山梨大学(医病)病棟Ⅱ新営その他工事

質疑に対する回答について

山梨大学(医病)病棟Ⅱ新営その他工事

【添付図面10】

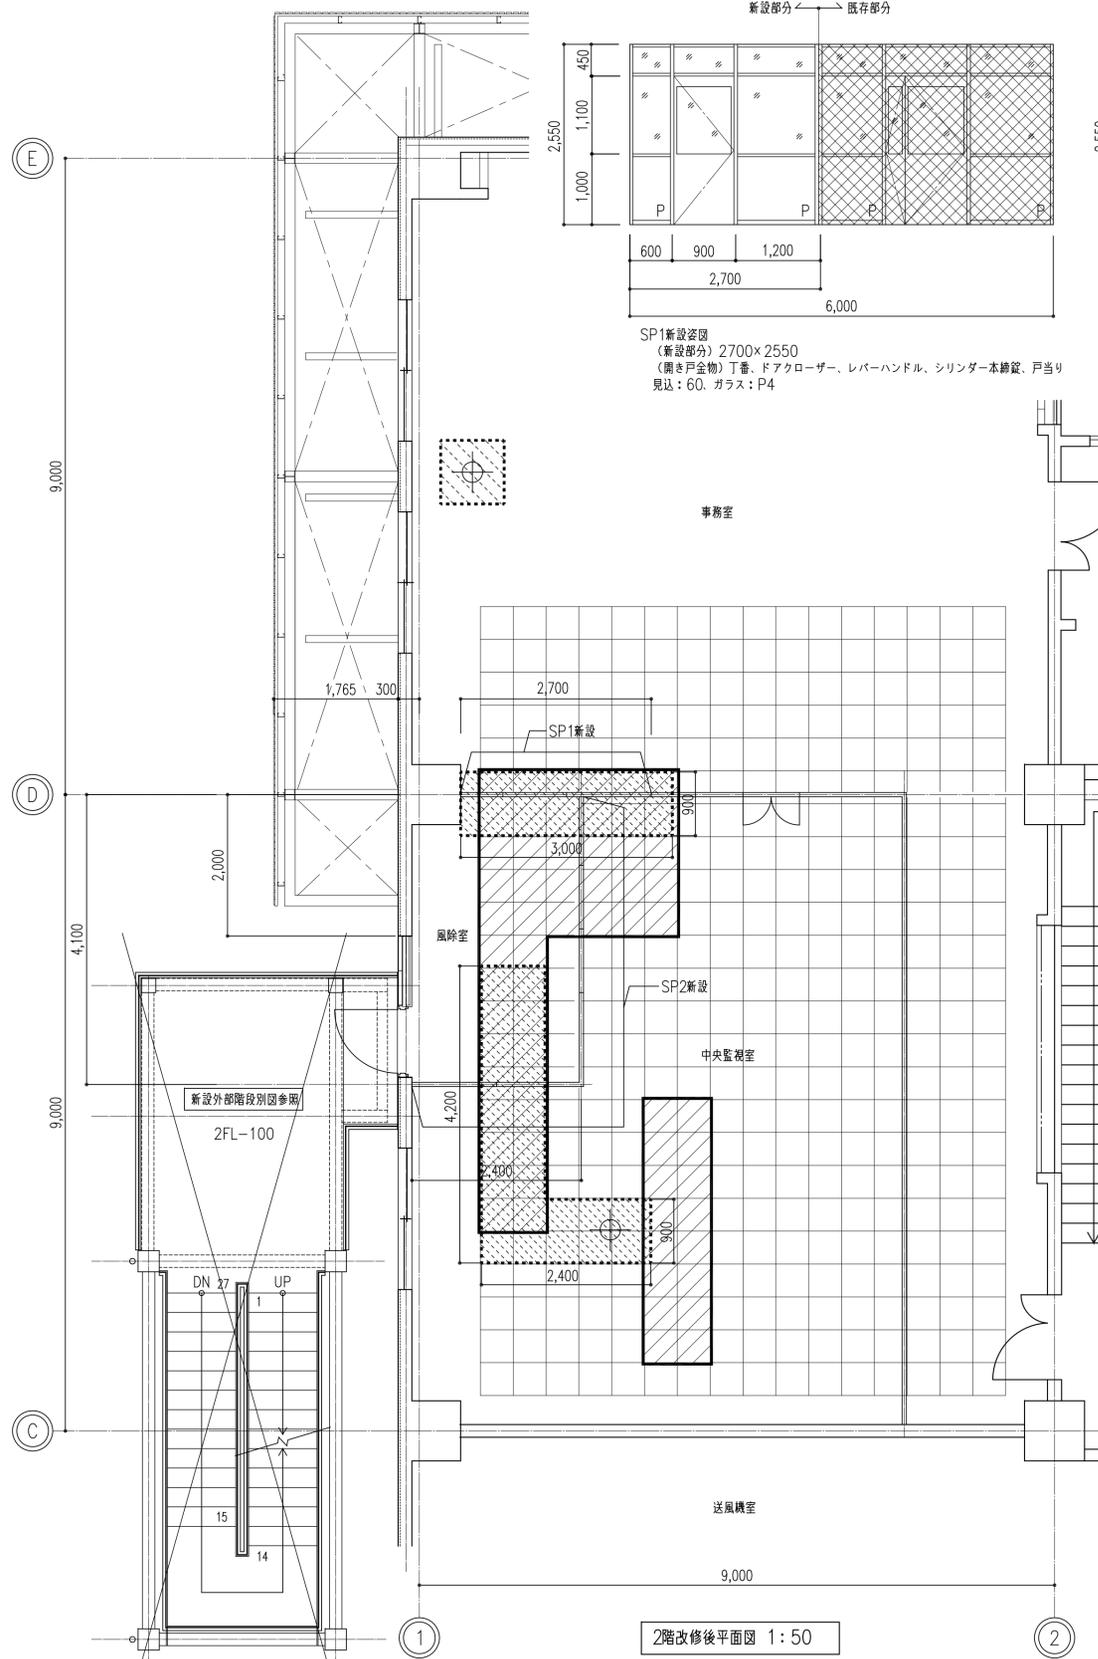
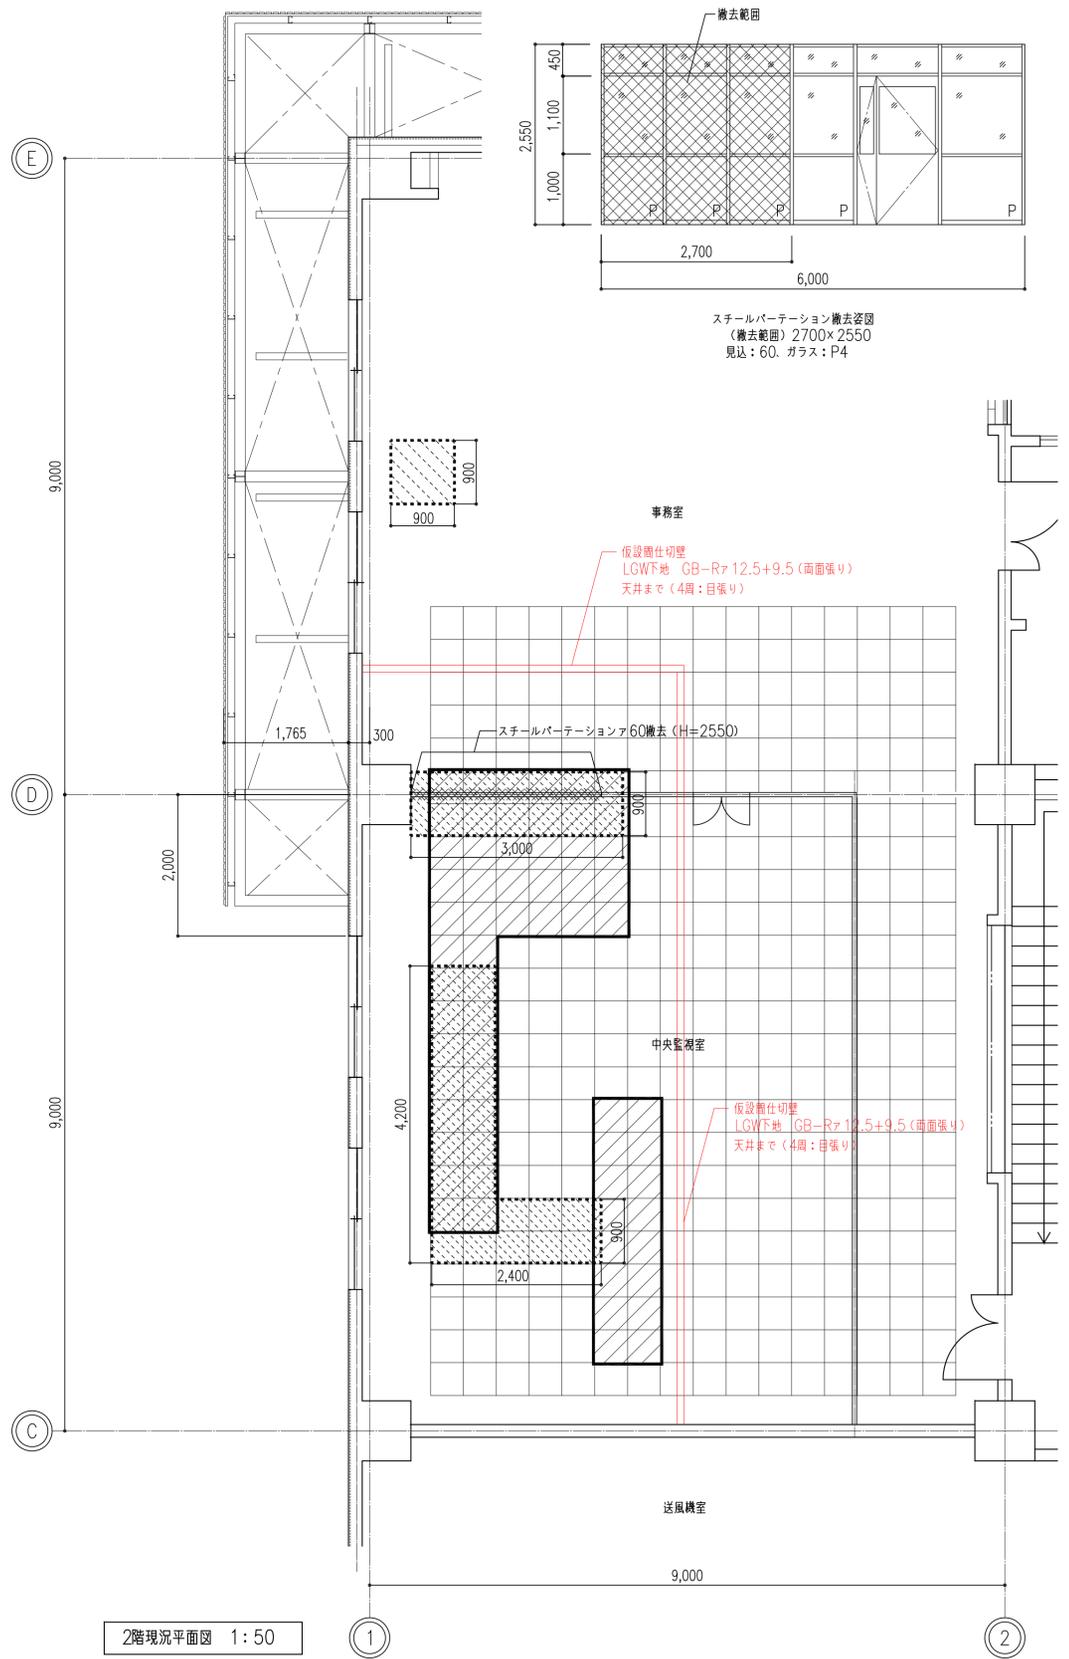
No	図面番号	質 疑 事 項	No	回 答
62	DK-7	同上部の床、壁、天井の仕上撤去・改修が数量表にございません。図面を正と考え、今回の見積範囲に含むと考えて宜しいでしょうか。御指示下さい。		宜しいです。
63	数量書 119	4.内装改修、4 2改修の床フリアクセスフロア取外し再取付の仕上はどの様にしたら宜しいでしょうか。御指示下さい。		現状復旧としてください。
64	DK-19A	同上内部改修の際、仮間仕切等は不要と考えて宜しいでしょうか。また、再取付で外したものは(フリアクセスフロア)その場に集積と考えて宜しいでしょうか。御指示下さい。		仮設間仕切りは必要です。【添付図面11参照】 二重床は取外し、再取り付けのため、処分は有りません。
65	—	同上部作業の際はその部屋での通常業務はないものと考えて宜しいでしょうか。御指示下さい。		宜しいです。同フロア内では業務を行います、改修場所では業務は行いません。
66	DK-21	Ⅵ東病棟C階段とリコわし等 衛生器具、配管等の撤去・切り直し等は別途と考えて宜しいでしょうか。御指示下さい。		宜しいです。
67	DK-21	同上部切断ラインですと手摺壁や階段が一部残ってしまうと思われませんが、宜しいでしょうか。御指示下さい。		宜しいです。
68	DK-25	新設間仕切壁の壁表記W40、W20の仕様について御指示下さい。		D-186図 共通詳細図(3)の壁符号にして下さい。
69	—	同上工事の際は、備品什器類はなく、厨房での通常作業も行っていないと考えて宜しいでしょうか。御指示下さい。		宜しいです。
70	数量書 127	天井下地及び天井ケイカル板撤去(15.5m ²)は撤去する階段部分の天井と考えて宜しいでしょうか。御指示下さい。		左記部分と便所部分の天井です。
71	数量書 128	耐火遮音壁(14.8m ²)は階段撤去後の開口塞ぎの内部側と考えて宜しいでしょうか。御指示下さい。		宜しいです。
72	数量書 126 DK-21	建具撤去部分に明記がございませんが同上部の建具はそのまま残した状態で塞ぐと考えて宜しいでしょうか。御指示下さい。		宜しいです。
